説明図

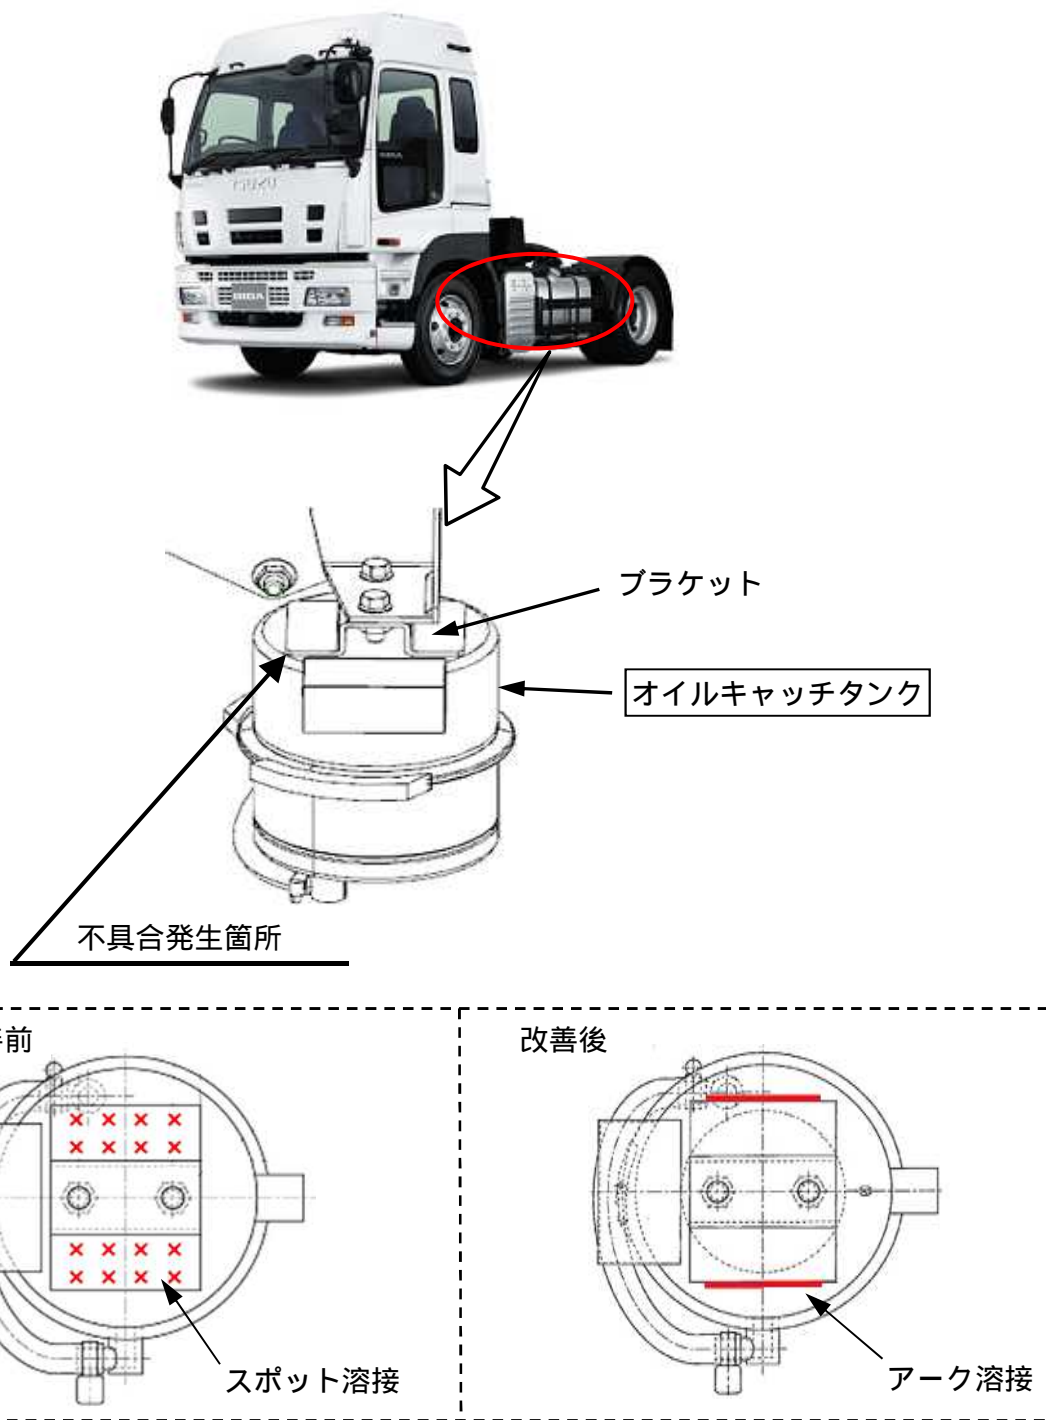
改善の内容: 全車両、オイルキャッチタンクを対策品に交換する。
